**Betreff:** Einschätzung des Windklimas auf der geplanten „Dachterrasse“ des Nebengebäudes (MK2) sowie von Balkonen am Hauptgebäude (MK1) des geplanten Upper Nord Towers in Düsseldorf

**Bericht-Nr.:** VC 6055-1.1

**Datum:** 03.06.2015

Bild 2: Bereiche in denen ungenügender Windkomfort / Windgefahren vorliegen

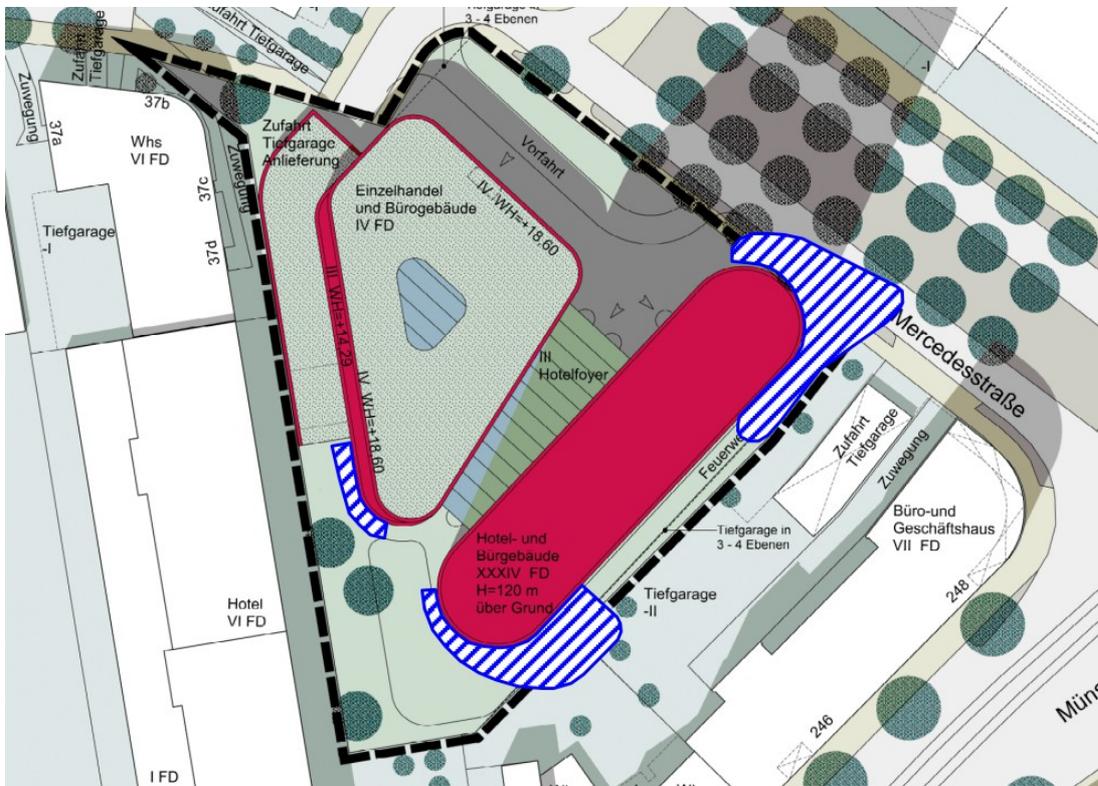
Die Windkanaluntersuchung kam zu dem Ergebnis, das im Bereich der Schmalseiten des Hochhauses sowie zwischen dem Nebengebäude und der bestehenden Bebauung Bereiche mit ungenügendem Windkomfort und teilweise sogar Windgefahren gibt (siehe Bild 2 auf der folgenden Seite). Aus diesen Gründen sind Minderungsmaßnahmen wie Vordächer an den Schmalseiten oder halbdurchlässige Windschutzwände erforderlich (siehe Bilder 3 und 4).

Die Minderungsmaßnahme „Vordächer“ ist jedoch nicht umsetzbar, da sie 2010 bis zu drei Meter außerhalb des Grundstücks des Bauvorhabens lagen.

Bild 5: Glaswand auf dem Dach des Nebengebäudes des Upper Nord Towers

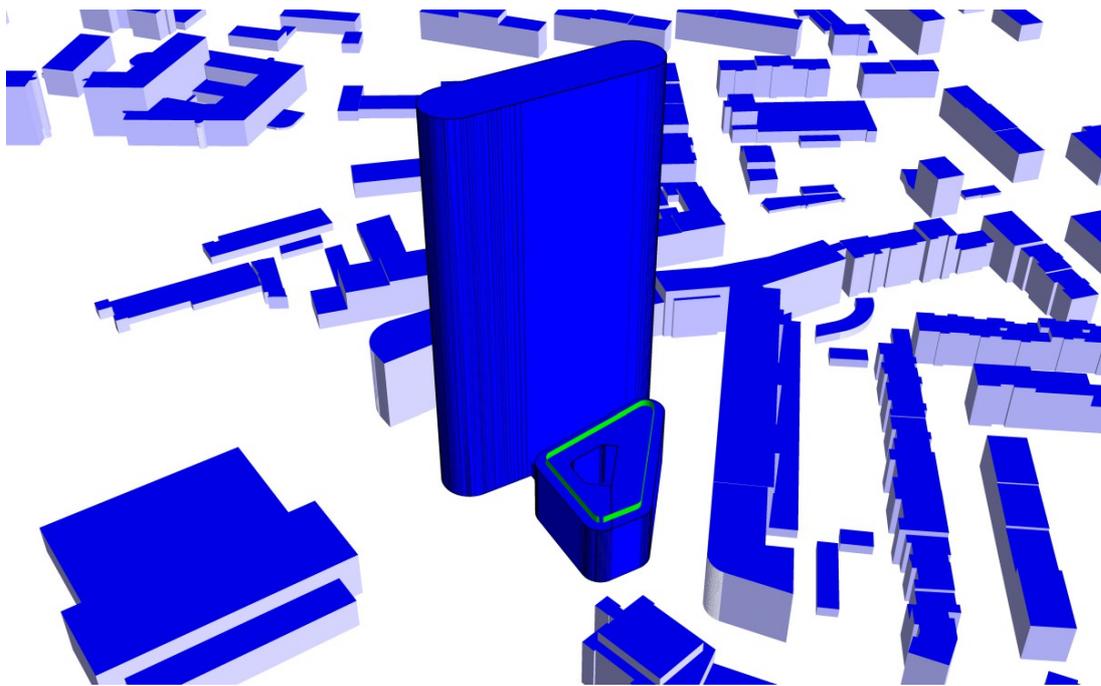
Ein Strömungshindernis wie z.B. eine Wand hat auf einer ebenen Fläche eine mindernde Wirkung auf Windeinflüsse von ca. dem 4-fachen der Höhe des Strömungshindernisses. Im Falle der vorgesehenen 2 Meter hohen Glaswand entspricht dies einem Bereich von bis zu ca. 8 Metern.

In der vorliegenden Situation ist aufgrund der von oben herabwehenden Fallwinde der Seitenfläche des 130 Meter hohen Hochhauses von keiner relevanten abschirmenden Wirkung der Glaswand auszugehen. Somit ist auf den Dachflächen des Nebengebäudes von schlechtem bis ungenügendem Windkomfort auszugehen. Ebenso sind Windgefahren nicht auszuschließen.

Auf Grundlage der vorliegenden Erkenntnisse ist aber davon auszugehen, dass auf den Dachflächen des Nebengebäudes von schlechtem bis ungenügendem Windkomfort auszu-

gehen ist. Ebenso sind Windgefahren nicht auszuschließen. Aufenthaltsflächen auf den Dachflächen sollten daher nicht weiter geplant werden.

Bild 7: Prinzip Balkonkonstruktion und Dimensionen

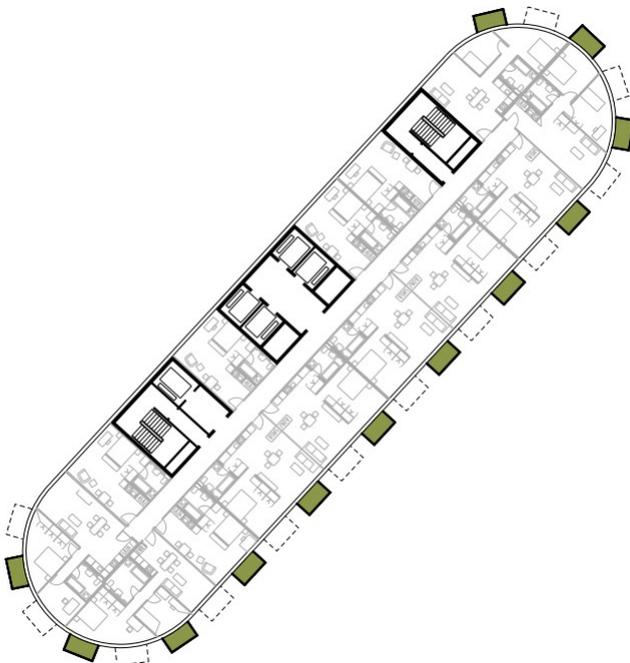
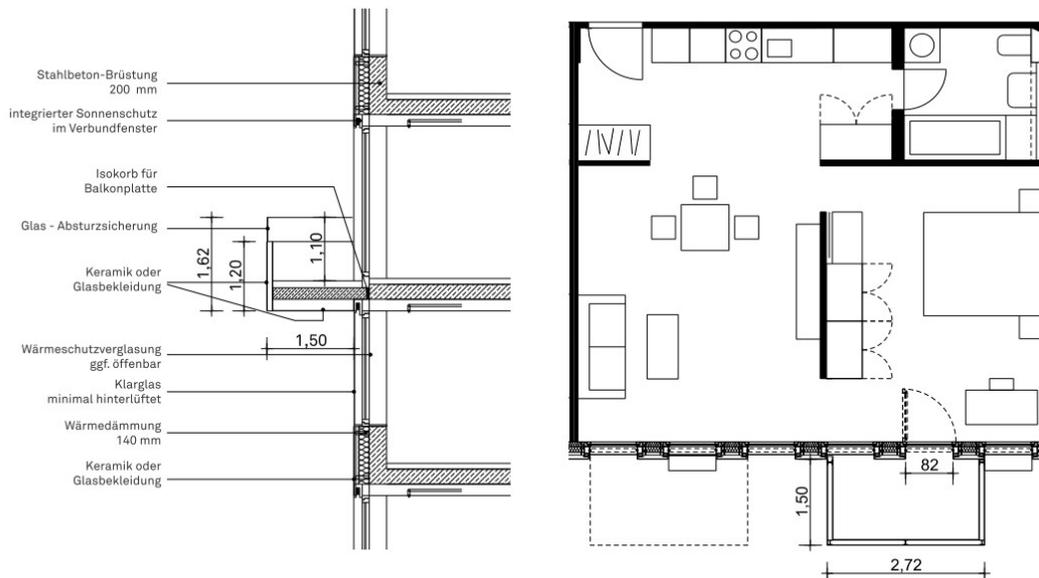
Aus Sicht des Windklimas ist bei auskragenden Balkonen an Hochhäusern von einem ungenügendem Windkomfort auszugehen. Eine Nutzung der Balkone wäre nur bei Windstille möglich. Es wird daher in solchen Fällen empfohlen Balkone in die Fassade aufzunehmen (Loggias).

Sollen die Balkone ausgekragt realisiert werden, sind mindestens 2,5 Meter hohe abschirmende Seitenflächen (z.B. aus Glas) erforderlich. Um einen Schutz vor Fallwinden zu gewährleisten, ist darüber hinaus eine Überdachung der Balkone erforderlich.

Mit einer alleinigen Erhöhung der Absturzicherung auf 1,5 Metern ist ggfs. ein kurzzeitiger Aufenthalt auf dem Balkon z.B. zum Rauchen möglich.

Die geplanten auskragenden Balkone werden nur einen ungenügenden Windkomfort aufweisen. Für eine befriedigende Aufenthaltsqualität sind Minderungsmaßnahmen in Form von hohen Seitenwänden und Überdachungen erforderlich. Alternativ müssen die Balkone in die Gebäudefassade integriert werden (Loggia).
